## PROJET DE PARC SOLAIRE DE SAULGÉ (86)

**Addendum à la demande de permis de construire n°086 254 21 50005**

*Juillet 2022*

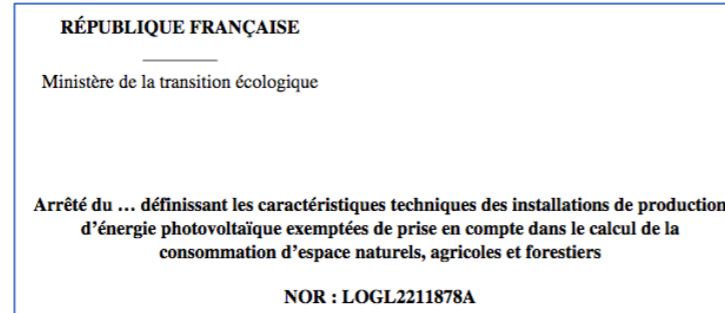
Dans le cadre de la réponse à cet avis, Soleil Du Midi Développement a indiqué répondre favorablement à la demande de la MRAe, en retirant, de l'emprise du parc solaire, la parcelle de prairie la plus à l'ouest, soit la plus proche des bâtiments de l'Écomusée. Cet évitement complémentaire a pour effet de conduire le projet à des niveaux impacts définitifs résiduels non significatifs (négligeables) à positifs sur le plan de la biodiversité. Il a également pour effet de masquer le parc solaire depuis les bâtiments de l'Écomusée et son jardin, réduisant, ainsi, de manière générale, fortement son influence paysagère dans l'environnement.

Cette prise en considération, en mars 2022, des recommandations de la MRAe a conduit aux évolutions du projet ci-contre.

### HAUTEUR DES MODULES

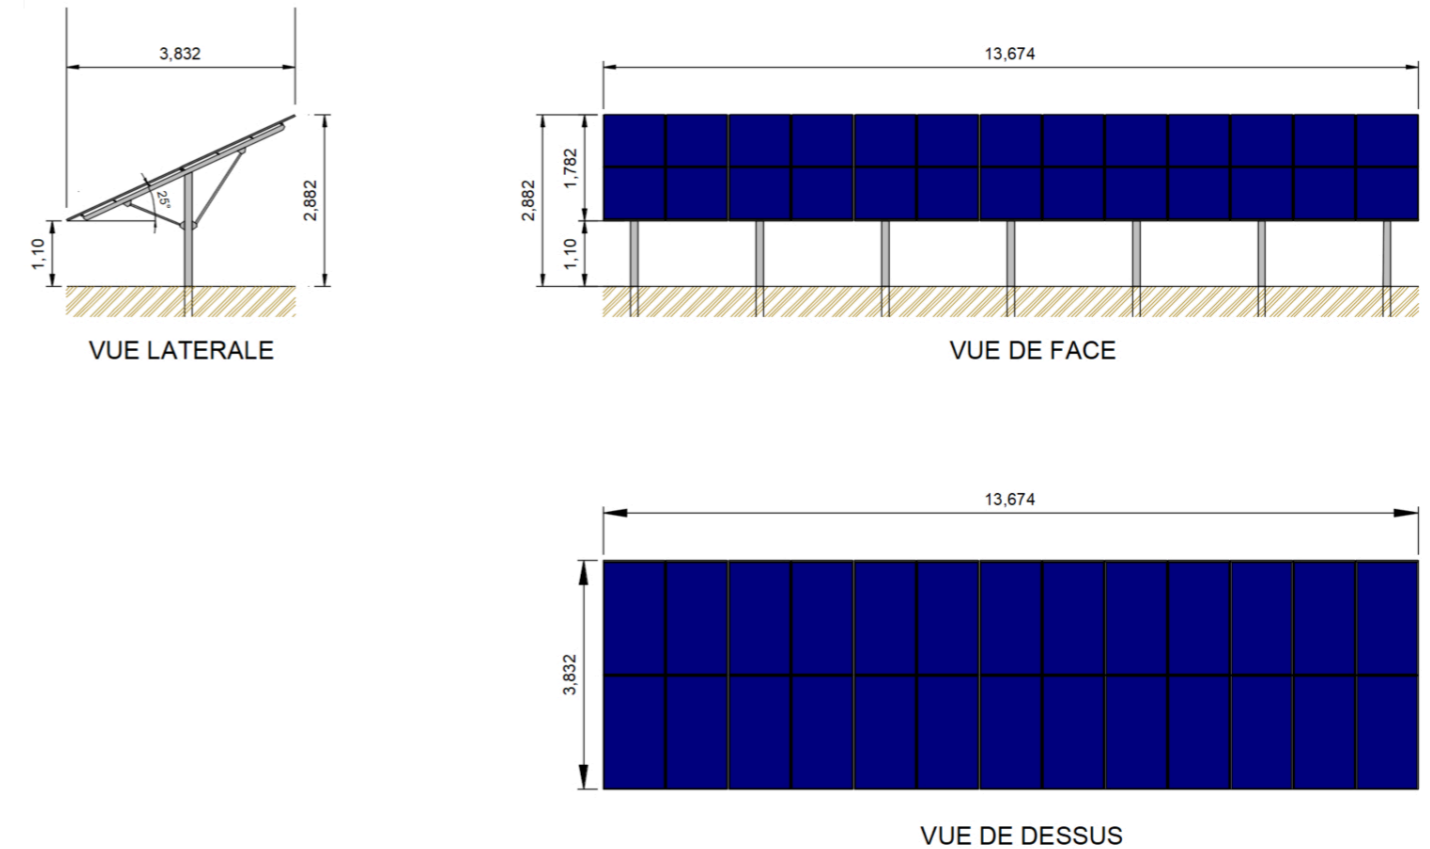
Le porteur de projet, sous les recommandations du service SHUT de la DDT de la Vienne, modifie la hauteur minimale des modules solaires constituant le parc solaire de Saulgé.

La société Soleil Du Midi a défini une nouvelle structure porteuse des panneaux solaires afin que les **panneaux solaires installés sur cette structure soient désormais à une hauteur minimale de 1,1 m à leur point bas.**

La nouvelle table retenue par Soleil Du Midi Développement est ainsi la suivante :

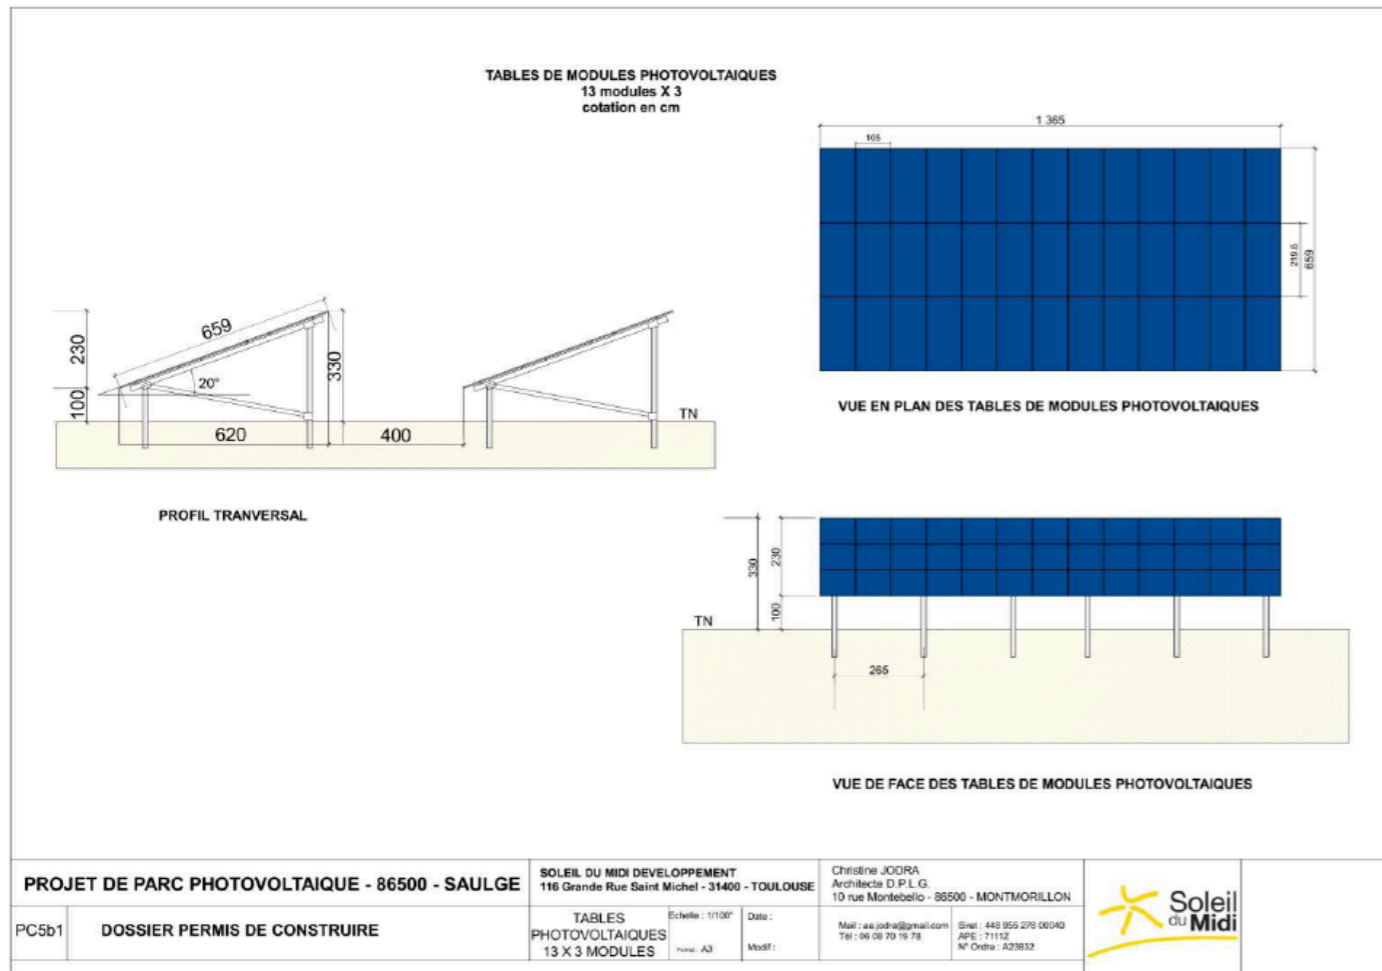
Afin de respecter le critère d'espacement entre deux rangées de panneaux au-moins égal à la largeur maximale de ces panneaux projetée au sol, le porteur du projet a modifié la structure porteuse (table) des modules solaires constituant le projet de parc solaire de Saulgé.

Initialement, les tables présentées dans la demande de permis de construire étaient composées de 3 modules positionnés en portrait. Cette disposition avait pour conséquence de recouvrir une bande au sol de 6,2 m de largeur. Le porteur de projet rappelle, ci-après, les dimensions des tables présentées dans le cadre de la demande de permis de construire.

La table, structure porteuse des modules, a été modifiée afin de porter sa hauteur minimale à 1,1 m et de réduire sa largeur. Le choix a été fait de supprimer un module sur les trois constituant sa largeur. L'inclinaison des tables a été portée de 20 à 25 degrés.

La largeur de la surface projetée au sol de la nouvelle table est de 3,832 mètres. Cette largeur est inférieure à la distance inter-tables recommandée par la Chambre d'Agriculture de la Vienne et retenue par Soleil Du Midi Développement dans le cadre du projet de Saulgé, soit 4 mètres. **Le projet de Saulgé respecte ainsi désormais le critère d'un espacement entre deux rangées de panneaux au moins égal à la largeur des panneaux projetés au sol.**

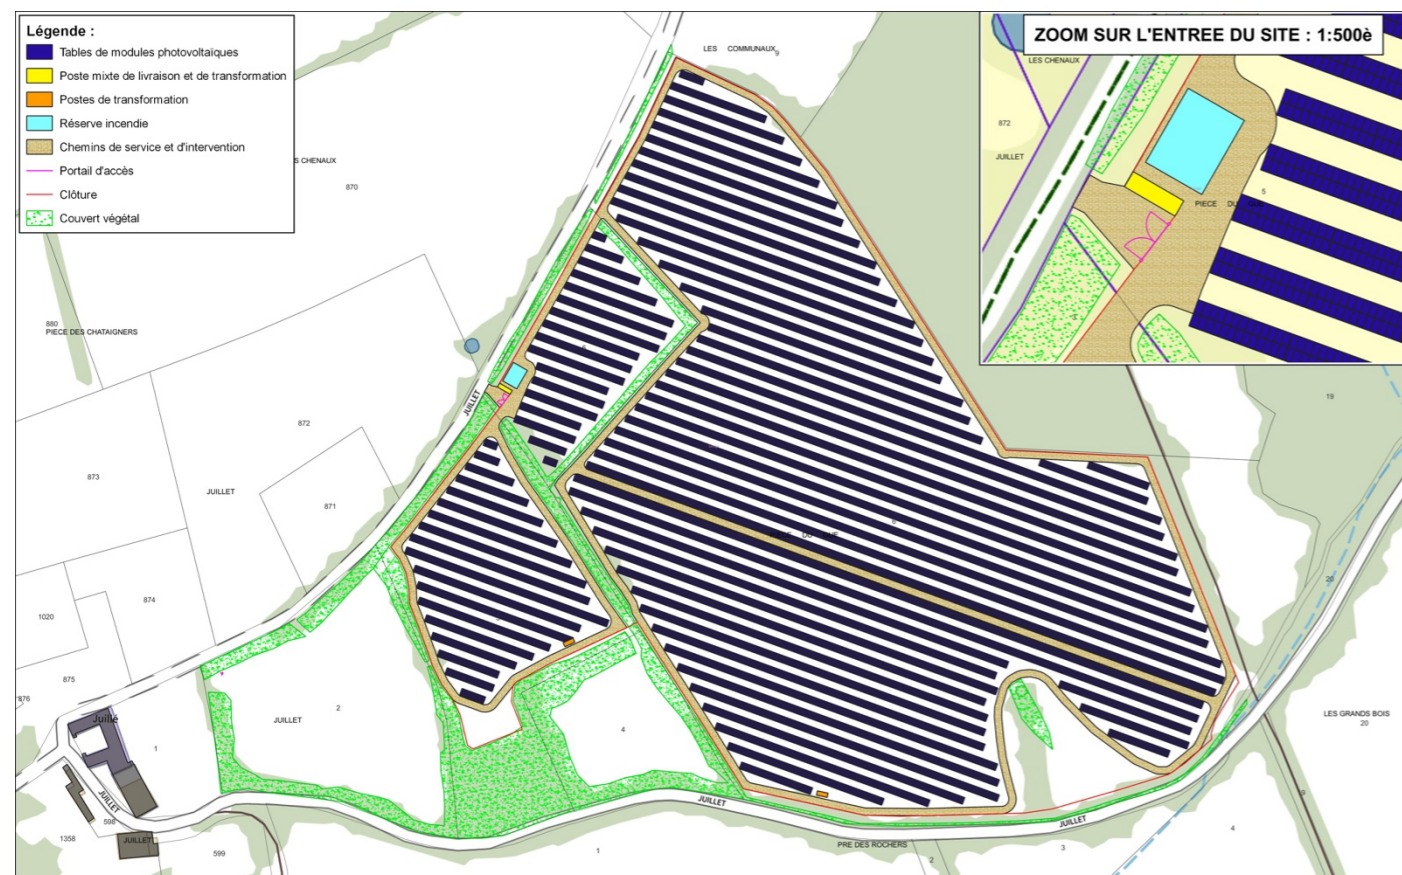
Cette modification de la largeur de la table, structure porteuse des modules, entraîne une réactualisation de la disposition des structures au sein du parc solaire, sans en modifier, toutefois, l'orientation et les principes généraux.

Ci-dessous, le plan de masse général actualisé du projet représenté sur fond cadastral puis orthophotographie.

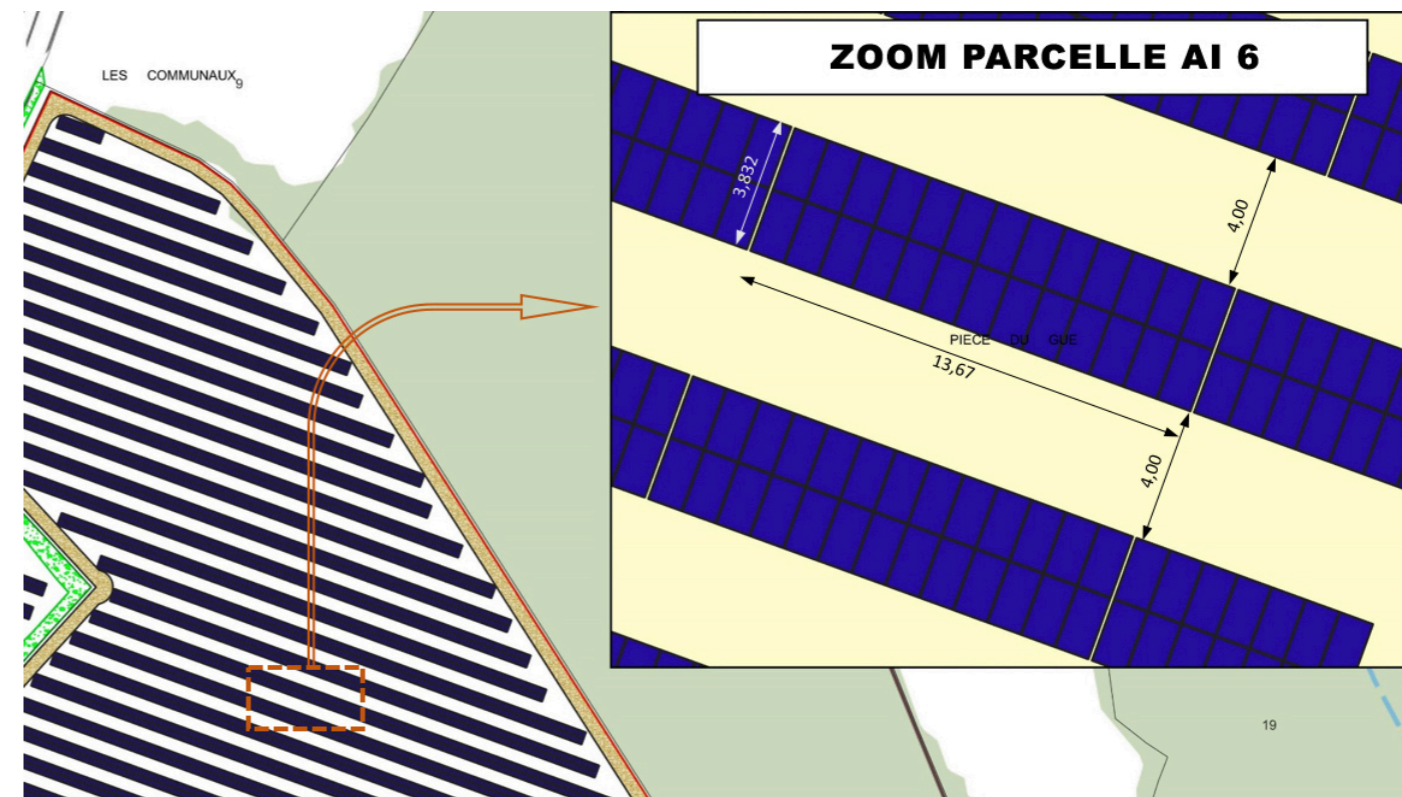
*Il est à noter que le périmètre du parc solaire n'a pas été modifié et que le zonage de protection de la zone humide reste identique. La seule différence notable est la hauteur maximale des tables, puisque, initialement de 3,3 m, elle a été réduite à 2,82 m. Cette réduction de la hauteur des structures vient réduire l'influence paysagère du projet déjà globalement très faible et nulle depuis les zones habitées.*
